— изменения по титулу "3-я очередь углепогрузочного комплекса в порту Восточный. Железнодорожная инфраструктура для обеспечения эксплуатации внутриплощадочных железнодорожных путей".

21-06-0315-25-АТД3			
						3-я очередь углепогрузочного комплекса в порту Восточный Железнодорожная инфраструктура для обеспечения эксплуатации внутриплощадочных железнодорожных путей			
Изм.	Кол.уч.	Лист	№ док.	Подп.	Дата				
Разраб	Моляр				19.04.24	Устройства СЦБ. Станция Находка-Восточная Примыкание парка приема "Новый"	Стадия	Лист	Листов
Провер	Ищук				19.04.24		Р	1	2
Авт разд	Ялобенко				19.04.24				
Гл спец	Терентьев А.Г.				19.04.24	Схема управления входным светофором «2НУ» (демонтаж)	АО "Дальзипротранс"		
Н контр	Фогт				19.04.24				
Нач отд	Прохоренко				19.04.24

Взамен листа 1 инв. № 25-06-7524-21-АТД1 (Изм 1). После демонтажа лист аннулируется

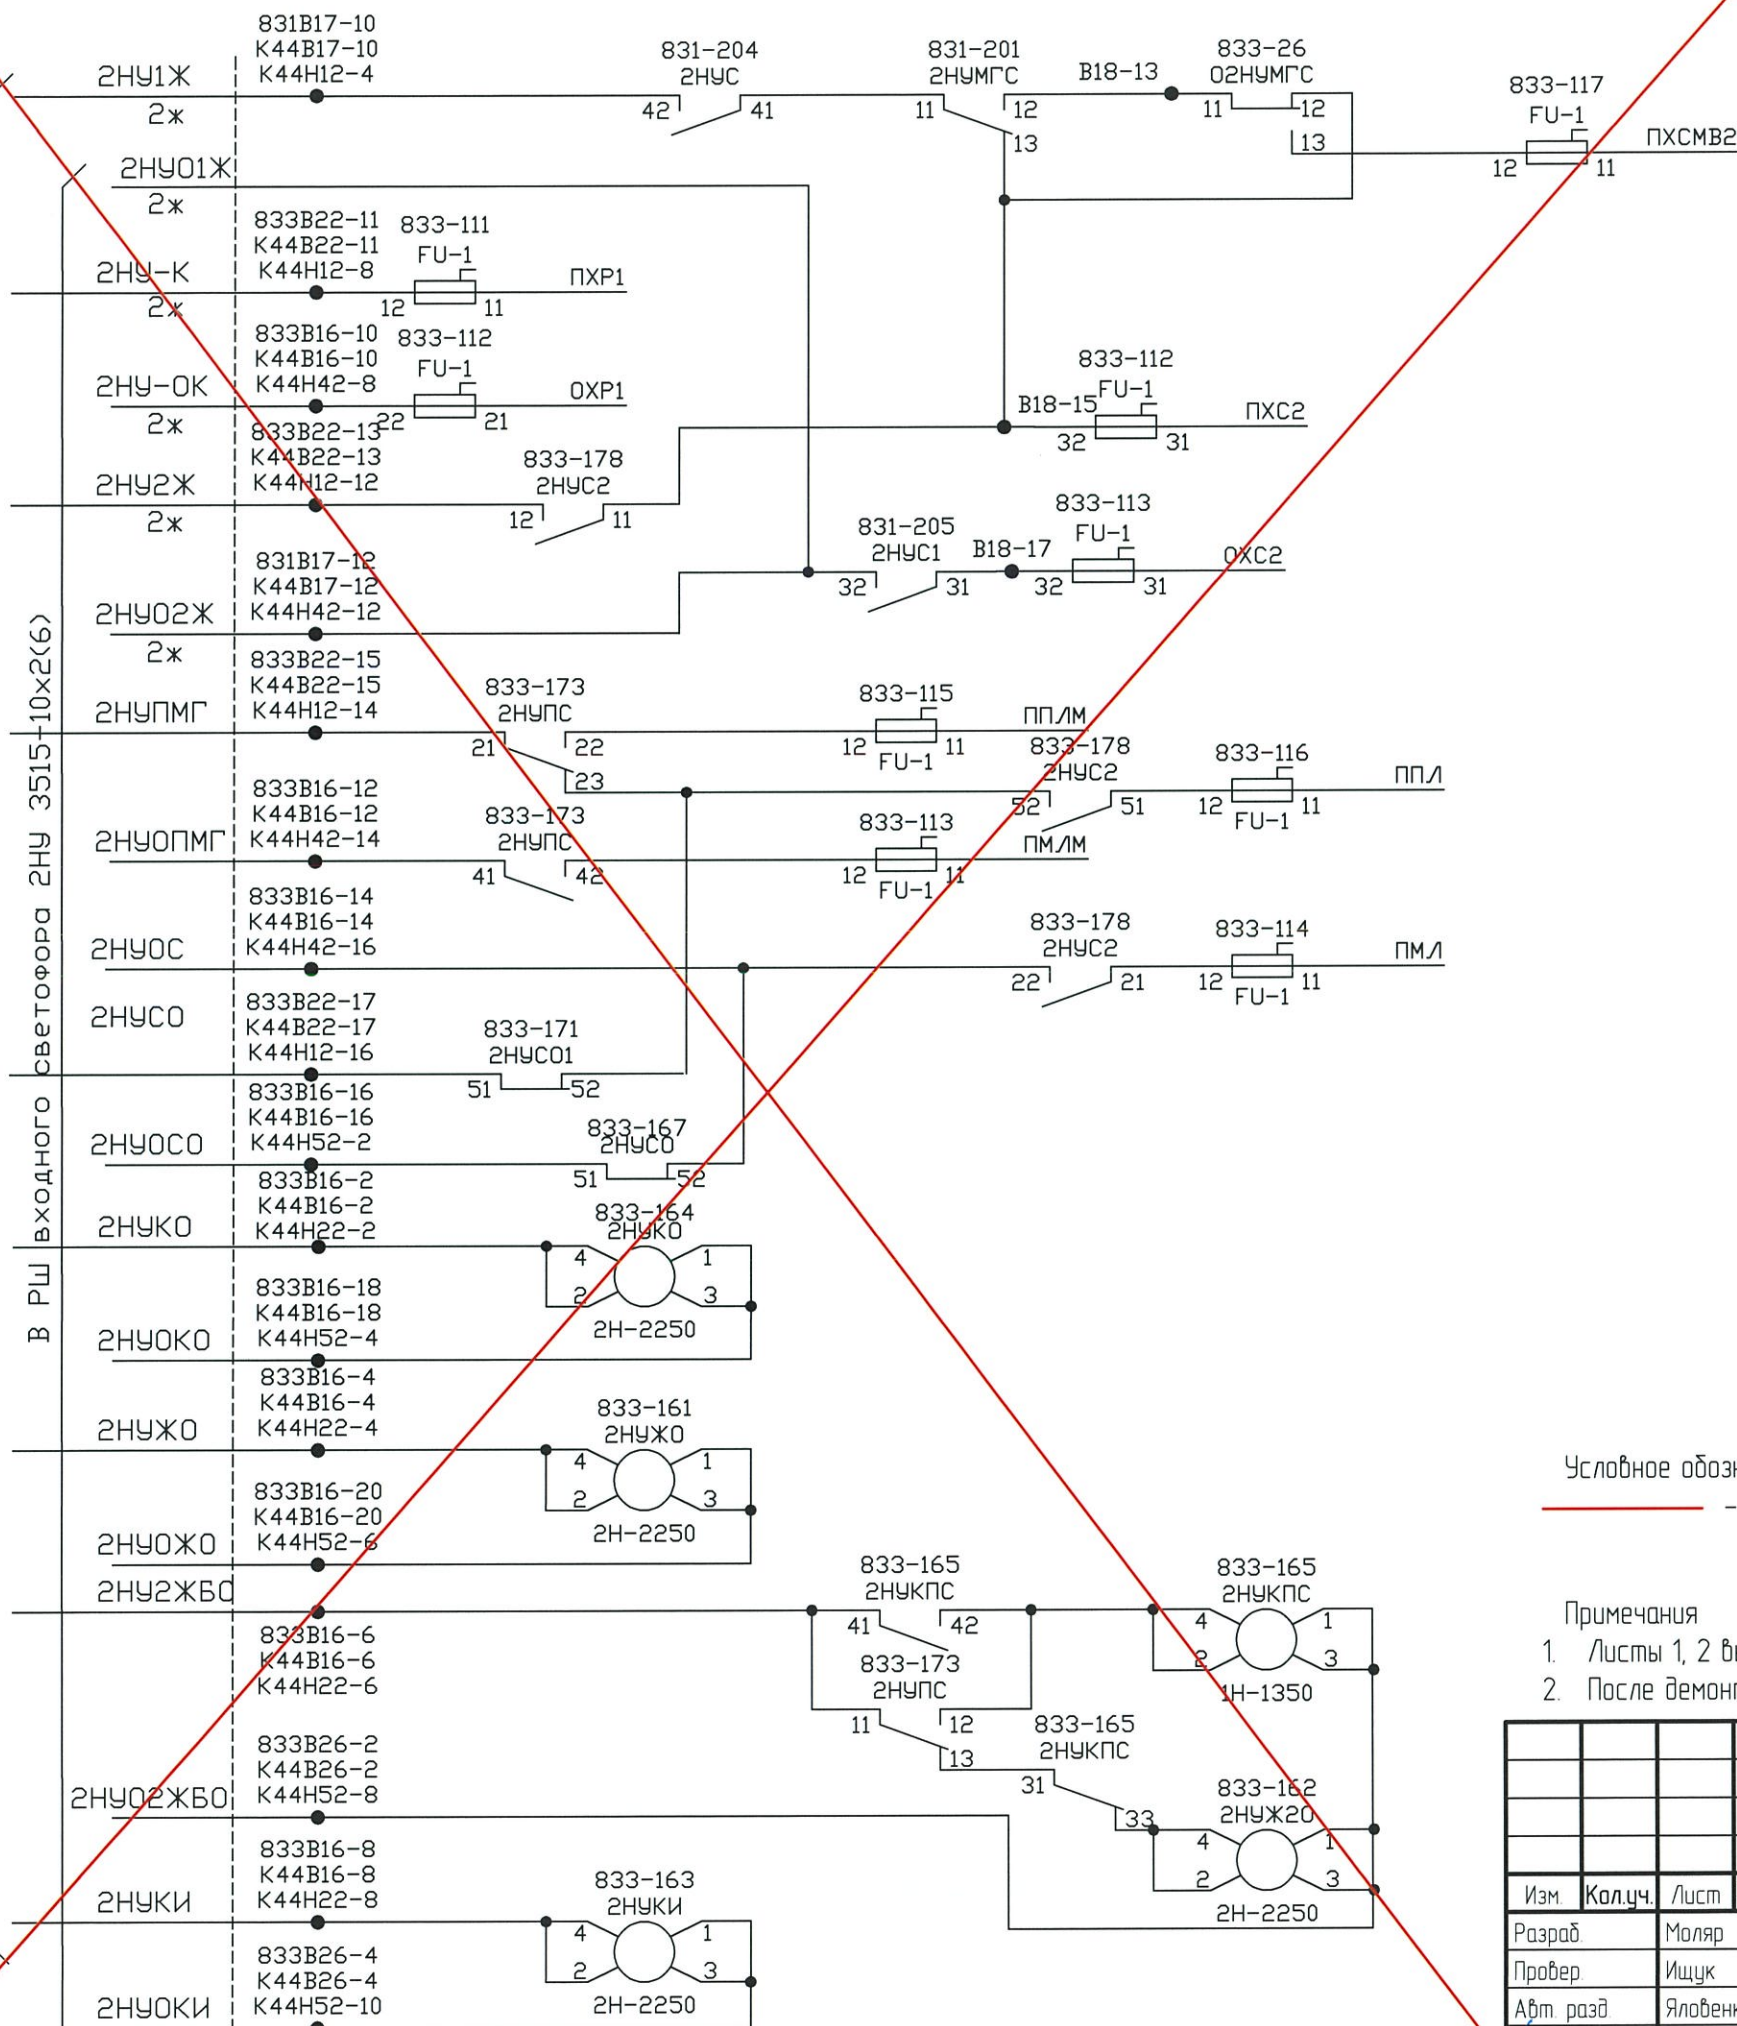
В РШ входного светофора 2НУ 3515-10х2(6)
